**Forum mondial de l'harmonisation
des Règlements concernant les véhicules****182^e session**

Accord de 1958 :**Examen de projets d'amendements****à des Règlements ONU existants,****soumis par le GRSP****Proposition de série 05 d'amendements au Règlement ONU
n° 95 (Protection contre le choc latéral)****Communication du Groupe de travail de la sécurité passive***

Le texte ci-après a été adopté par le Groupe de travail de la sécurité passive (GRSP) à sa soixante-cinquième session (ECE/TRANS/WP.29/GRSP/67, par. 18). Il est fondé sur le document ECE/TRANS/WP.29/GRSP/2020/5 tel que modifié par l'annexe VII du rapport. Il est soumis au Forum mondial de l'harmonisation des Règlements concernant les véhicules (WP.29) et au Comité d'administration (AC.1) pour examen à leurs sessions de novembre 2020.

Figure 3
Doigt d'épreuve articulé

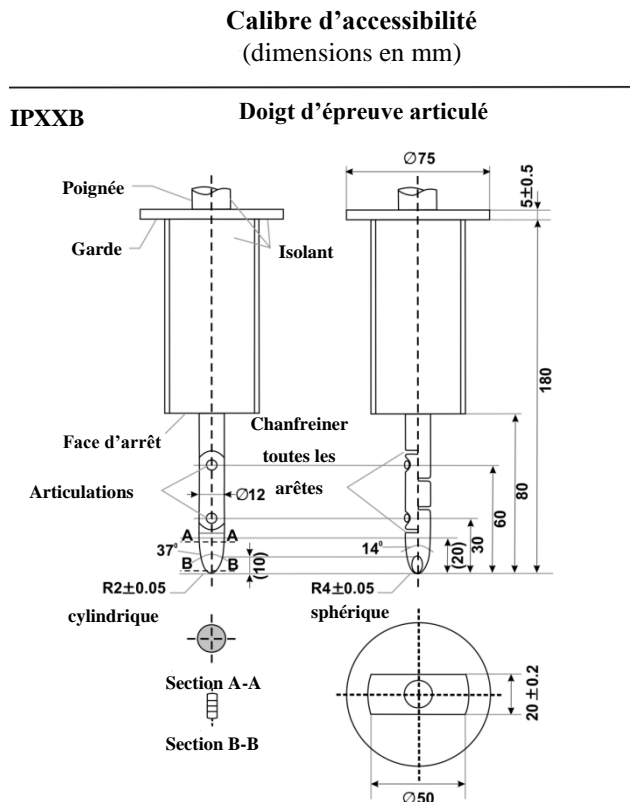
Il faut placer le doigt d'épreuve articulé, décrit à la figure 3, dans tous les interstices ou les ouvertures de la protection physique, avec une force de $10 \text{ N} \pm 10 \%$, aux fins de l'évaluation de la sûreté électrique. Si le doigt pénètre partiellement ou entièrement dans la protection physique, il faut le placer dans toutes les positions indiquées ci-dessous.

À partir de la position verticale, il faut plier progressivement les deux articulations du doigt d'épreuve jusqu'à former un angle maximum de 90 degrés par rapport à l'axe de la section adjacente du doigt et les placer dans toutes les positions possibles.

Les deux articulations doivent permettre un mouvement de 90° dans le même plan et dans la même direction, avec une tolérance comprise entre 0 et +10°.

Les prescriptions énoncées au paragraphe 5.3.7.1.3 sont-satisfaites si le doigt d'essai articulé défini à la figure 3 ne peut entrer en contact avec les parties à haute tension.

Figure 4

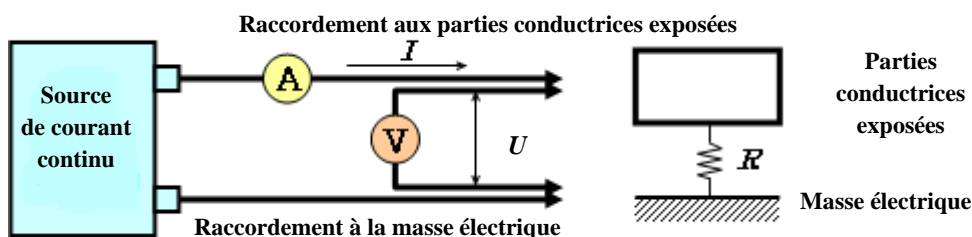
La source de courant continu, le voltmètre et l'ampèremètre sont reliés aux points de mesure (en règle générale, la masse électrique et l'enveloppe conductrice/la barrière de protection électrique).

On règle la tension de la source de courant continu de manière à obtenir une intensité supérieure à 0,2 A.

On mesure l'intensité "I" et la tension "U".

On calcule la résistance "R" au moyen de la formule suivante :

La résistance R doit être inférieure à 0,1 Ω .

Note : Si l'on utilise des fils conducteurs pour mesurer la tension et l'intensité, chacun d'entre eux doit être raccordé de manière indépendante à la barrière de protection électrique/l'enveloppe/la masse électrique. La borne peut être commune pour la mesure de la tension et de l'intensité.

Figure 5
Mesure de U_1'

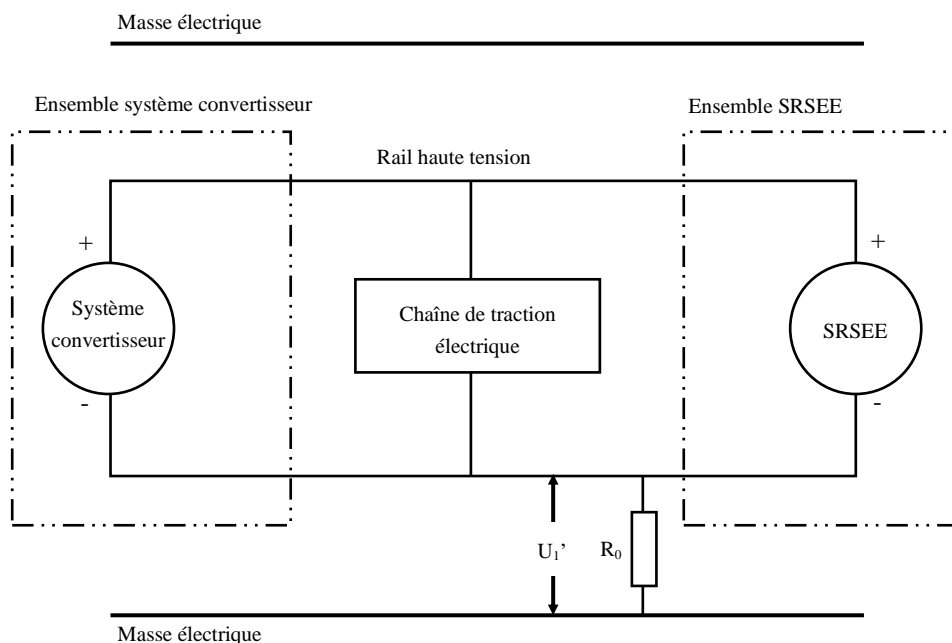
Si U_1 est égale ou supérieure à U_2 , une résistance normalisée connue (R_o) est insérée entre le pôle négatif du rail haute tension et la masse électrique. La résistance R_o étant en place, la tension (U_1') entre le pôle négatif du rail haute tension et la masse électrique est mesurée (voir fig. 5).

L'isolement électrique (R_i) est calculé conformément à la formule suivante :

$$R_i = R_o * U_b * (1 / U_1' - 1 / U_1)$$

Figure 6
Mesure de U_2'

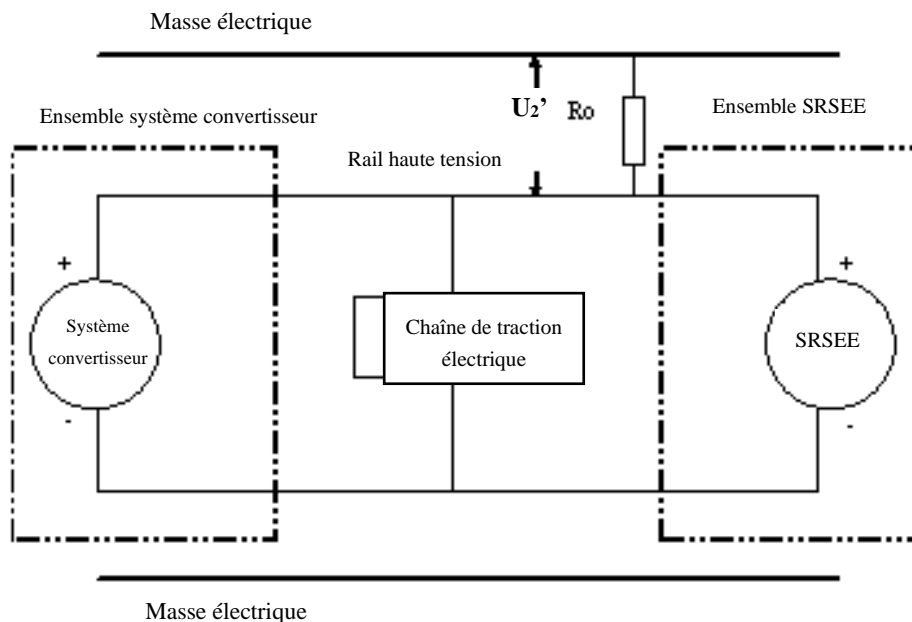
Si U_2 est supérieure à U_1 , on insère une résistance normalisée connue (R_o) entre le pôle positif du rail haute tension et la masse électrique. La résistance R_o étant en place, la tension (U_2') entre le pôle positif du rail haute tension et la masse électrique est mesurée (voir fig. 6 ci-dessous). L'isolement électrique (R_i) est calculé conformément à la formule ci-après :

$$R_i = R_o * U_b * (1 / U_2' - 1 / U_2)$$
